Της από **03/04/2024** Τακτικής Συνεδρίασης του Δημοτικού Συμβουλίου του Δήμου Ρόδου

Αριθ. Πρακτικού: **09/03-04-2024** Αριθ. Απόφασης: **102/2024**

ΘΕΜΑ 15 : Έγκριση μελέτης πρότασης «Εισόδου - εξόδου» οχημάτων από την Κ.Μ.300-Α84 Γαιών Τριαντών, στην Επαρχιακή οδό με αρ.10(ΦΕΚ 47/Α'/08-02-1956), ιδιοκτησίας Γεωργίου Παρασκευά για χρήση κατοικιών.

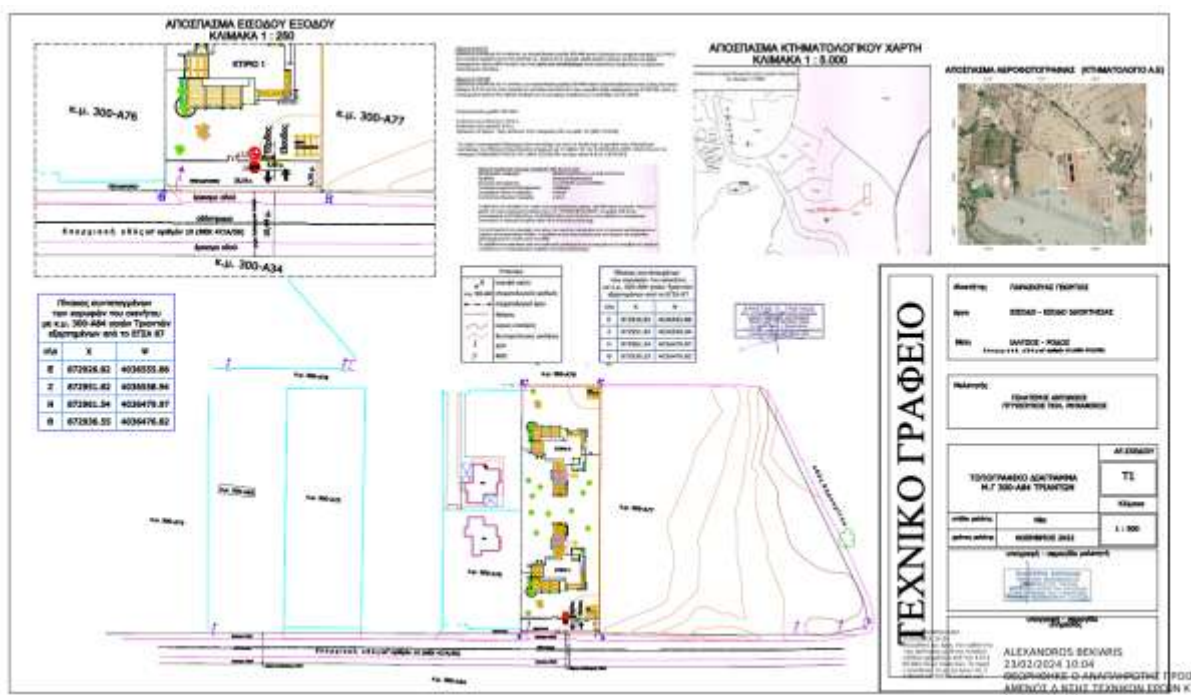
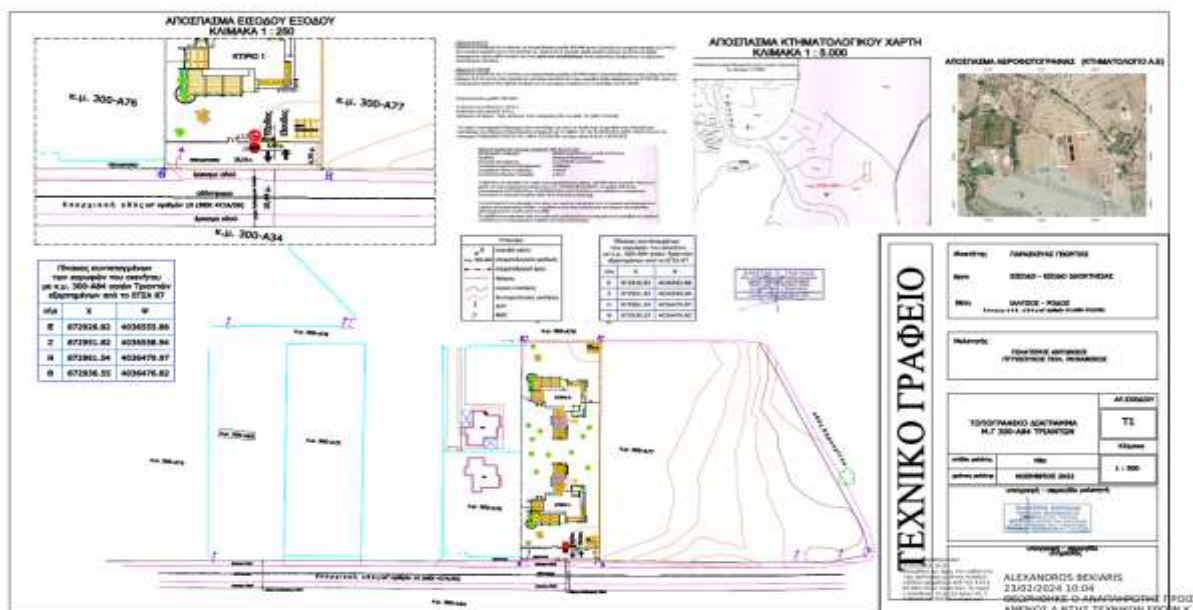
1. Να κατασκευαστεί ένα ενιαίο άνοιγμα εισόδου-εξόδου οχημάτων 5,00 μέτρων.
2. Να τοποθετηθούν οι ρυθμιστικές πινακίδες Ρ-2, Ρ-27 στο σημείο εξόδου.
3. Να εφαρμοστεί η υποχώρηση κατά τέσσερα μέτρα και εβδομήντα πέντε εκατοστά (4,75μ) των ορίων (επί του προσώπου στην οδό) της Μ.Γ.300-A84 Τριαντών υπέρ κοινόχρηστης ωφέλειας σύμφωνα με το θεωρημένο σχέδιο.
4. Να τοποθετηθεί επαρκής ηλεκτροφωτισμός στα σημεία εισόδου-εξόδου εντός της Κ.Μ. 300-A84 Γαιών Τριαντών.
5. Να αποκλειστεί η πρόσβαση οχημάτων στην κτηματολογική μερίδα από οποιαδήποτε άλλη θέση.

- I. Κατά την εκτέλεση των εργασιών κατασκευής της εγκεκριμένης μελέτης «Εισόδου – Εξόδου» οχημάτων ο ιδιοκτήτης υποχρεούται να εφαρμόσει πιστά το θεωρημένο σχέδιο Τ1 που συνοδεύει την παρούσα μελέτη.

- IV. Να αποκλειστεί η πρόσβαση οχημάτων από και προς την Κ.Μ. 300-Α84 Γαιών Τριαντών από οποιαδήποτε άλλη θέση. Η μοναδική πρόσβαση των οχημάτων της κτηματολογικής μερίδας με την οδό θα πρέπει να γίνεται με αυτήν που φαίνεται στο θεωρημένο συνημμένο σχέδιο Τ1 **που συνοδεύει το παρόν έγγραφο μας.**

1. Να κατασκευαστεί ένα ενιαίο άνοιγμα εισόδου-εξόδου οχημάτων 5,00 μέτρων.
2. Να τοποθετηθούν οι ρυθμιστικές πινακίδες Ρ-2, Ρ-27 στο σημείο εξόδου.
3. Να εφαρμοστεί η υποχώρηση κατά τέσσερα μέτρα και εβδομήντα πέντε εκατοστά (4,75μ) των ορίων (επί του προσώπου στην οδό) της Μ.Γ.300-Α84 Τριαντών υπέρ κοινόχρηστης ωφέλειας σύμφωνα με το θεωρημένο σχέδιο.
4. Να τοποθετηθεί επαρκής ηλεκτροφωτισμός στα σημεία εισόδου-εξόδου εντός της Κ.Μ. 300-Α84 Γαιών Τριαντών.
5. Να αποκλειστεί η πρόσβαση οχημάτων στην κτηματολογική μερίδα από οποιαδήποτε άλλη θέση.
